EKE 60.2M

Sostituzione del Touch-Control ricambio N° 564525 vecchio con il ricambio N° 5318090

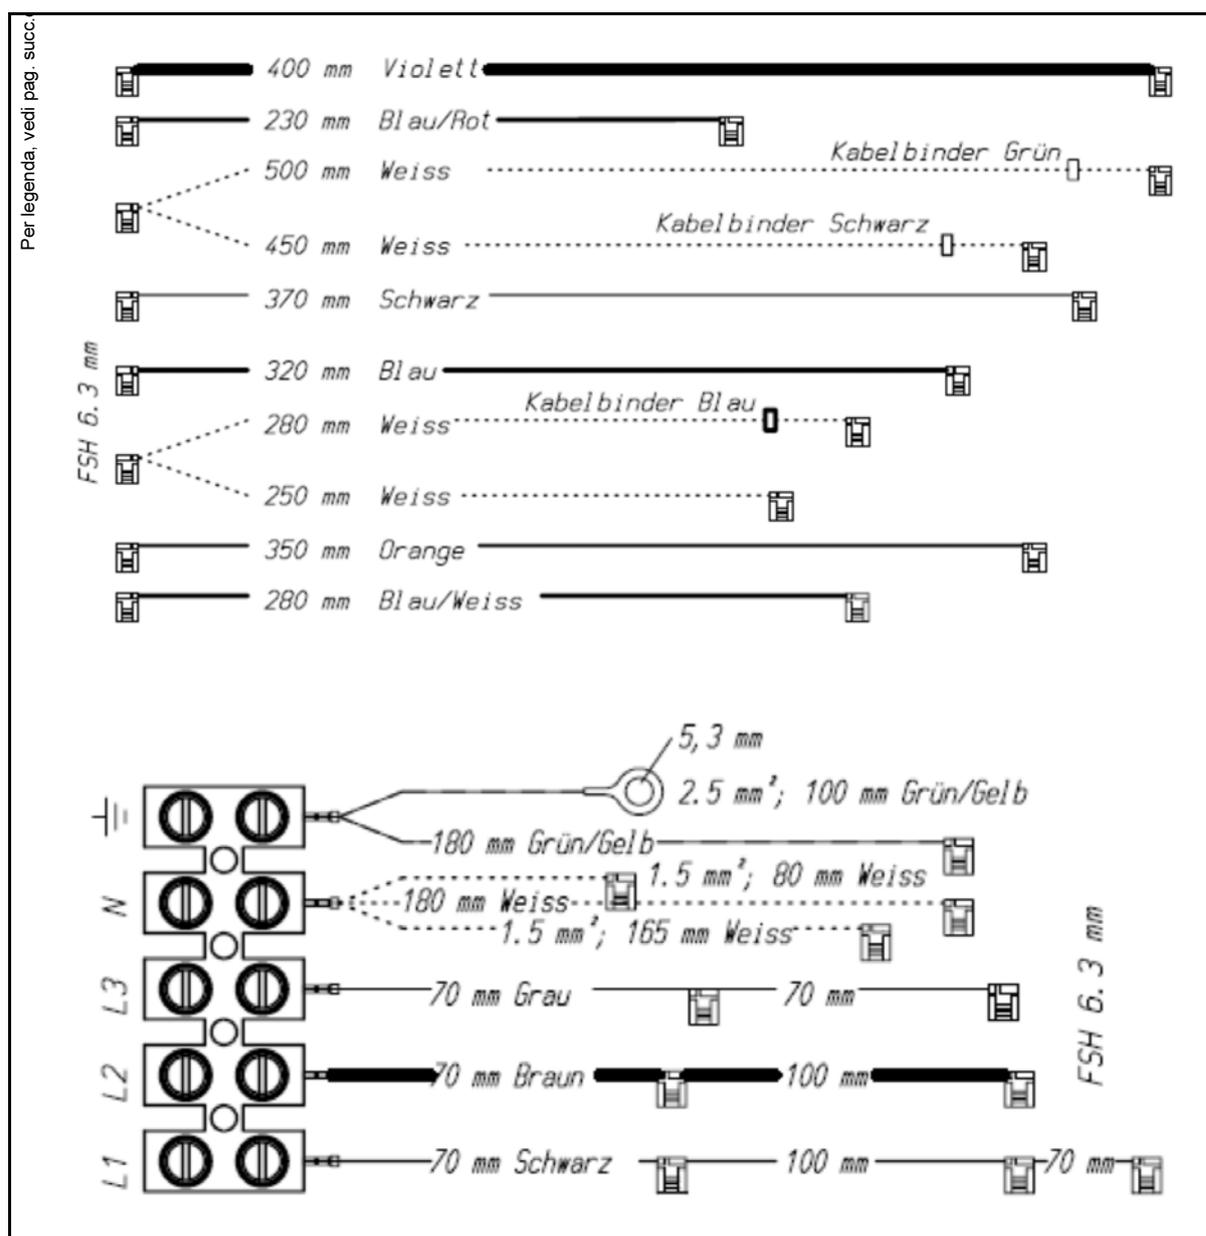
Sul Touch-Control (ricambio N° 531809) sono stati modificati gli attacchi 30 e 31, per cui gli attacchi dei cavi sono troppo corti. Occorre sostituire anche il fascio di cavi allegato. Una volta effettuata la riparazione è obbligatorio eseguire un controllo come previsto dalla norma VDE 0701.
